改善箇所説明図

改善の内容

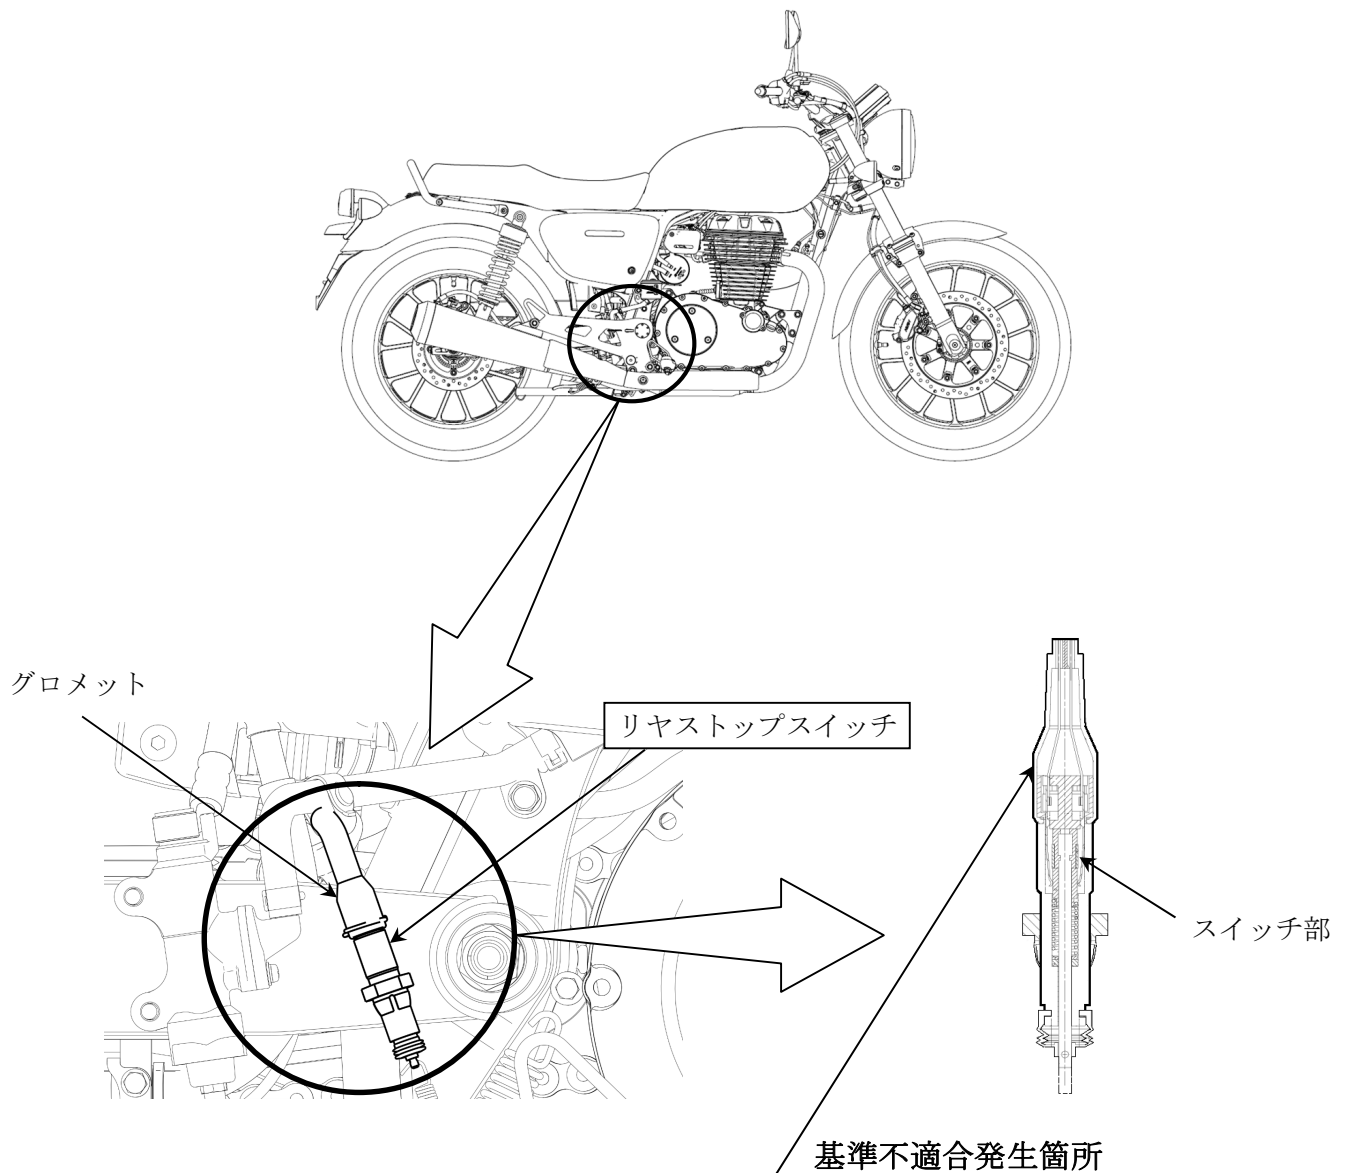
リヤストップスイッチにおいて、防水用グロメット材料の配合が不適切なため、耐久性が不足しているものがある。そのため、オゾン劣化により当該グロメットに亀裂が発生し、スイッチ内部に雨水等が浸入してスイッチ接点部に付着すると、ブレーキペダルを踏まなくても制動灯が点灯し、最悪の場合、スイッチ接点部が導通不良となりブレーキペダルを踏んでも制動灯が点灯しないおそれがある。

全車両、リヤストップスイッチを良品と交換する。

識別：車台番号打刻部付近に赤色の識別ラベルを貼付する。

改善箇所説明図

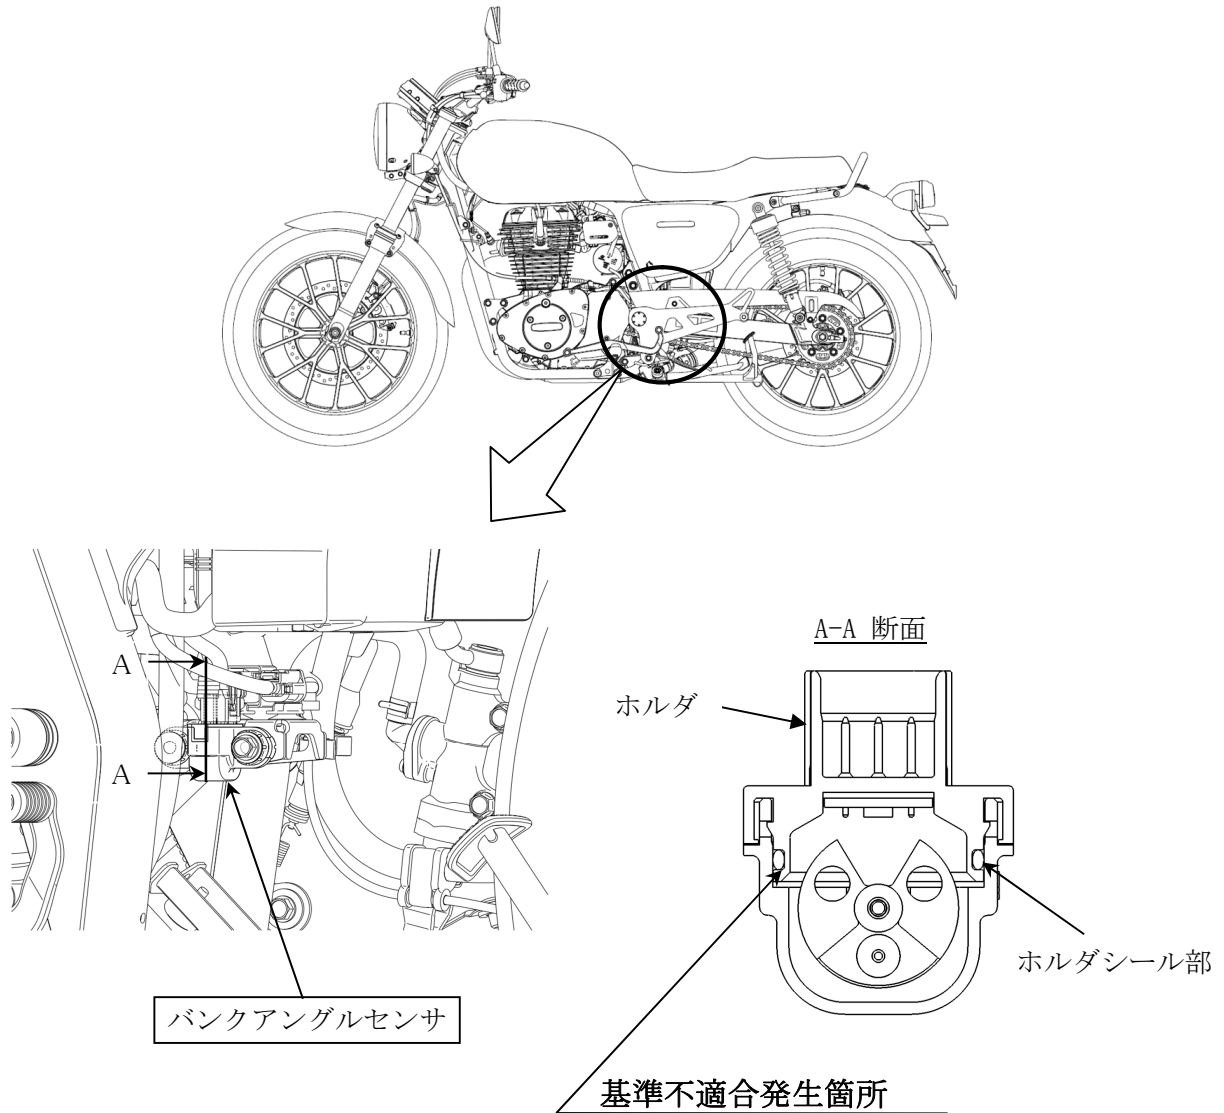
転倒時にエンジンを停止させる装置（バンクアングルセンサ）において、当該センサホルダ部の成形作業および金型管理が不適切なため、ホルダのシール性が不足しているものがある。そのため、雨中走行等によりセンサ内部に水が浸入すると、センサ内部の基板回路が短絡し、転倒状態と誤検知して、走行中にエンジンが停止するおそれがある。

全車両、バンクアングルセンサを良品と交換する。

識別：車台番号打刻部付近に白色の識別ラベルを貼付する。
